SERVICE INFO – LuK 0081

Irroituskoneen 510 0097 10 ilmaus

Muutettu hydrauliliitin

Autonvalmistajat: Dacia
Nissan
Renault

Kuva 2: Tähänastinen malli yhdellä suljimmella (oikealla), uusi malli 2 suljimmella (vasemmalla)

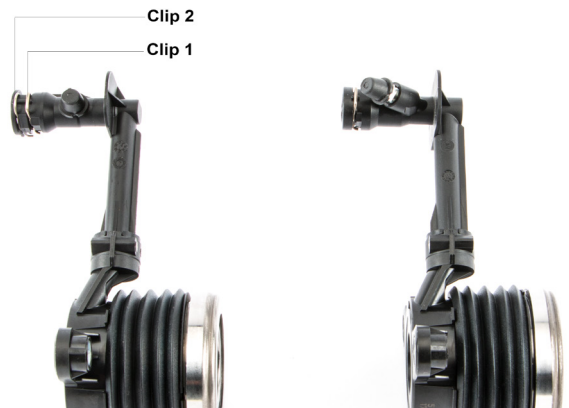
Irroituskoneen 510 0097 10 hydrauliliitin on muutettu. Uusi malli vastaa nykyisin valmistettavissa autoissa käytettyä. Erona tähänastisesta mallista (kuva 2, oikealla) on nyt hydrauliliitoksen kohdassa kaksi suljintä (kuva 2, vasemmalla).
